Oppfølging etter møte 15.03.2023

15.03.2023 vart det halde eit diskusjonsmøte angående detaljreguleringsplan for Bruvoll bustadområde – PlanID – 1263201310.

LL2 og GN4:

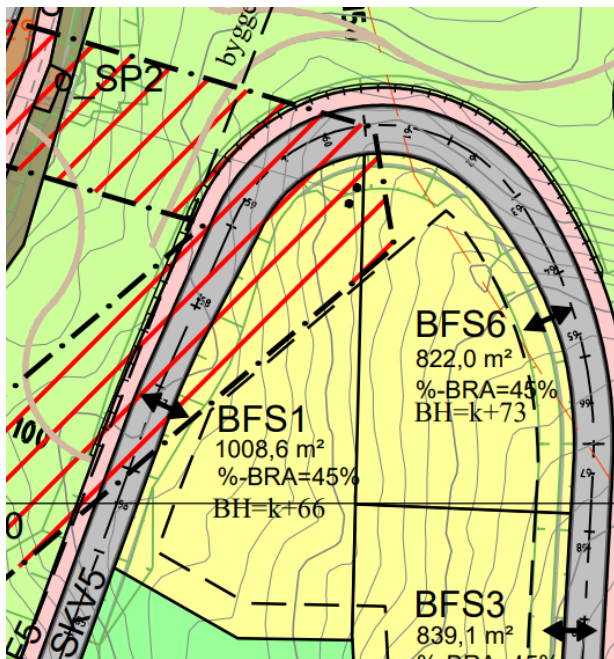
Innanfor LL2 ser det ikkje ut til at det er aktuelt å drive aktivt landbruk. so her tenker eg det er mest føremålstenleg å regulere SVG.

Vegskjæring treff BKS5 innafor byggegrense, samt f_BRE2.

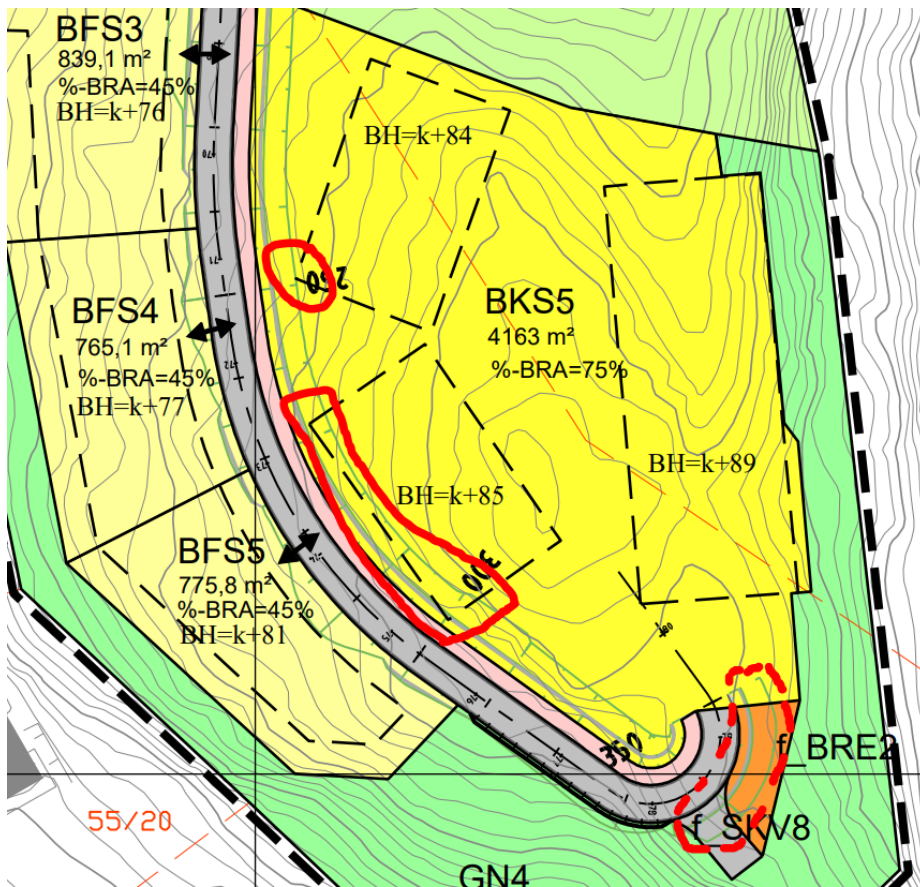
Her må konsulent sjå på om dette vert eit problem ved framtidig realisering, eller om byggegrensene må flyttast. Eventuell framtidig plassering må reviderast i illustrasjonsplan.
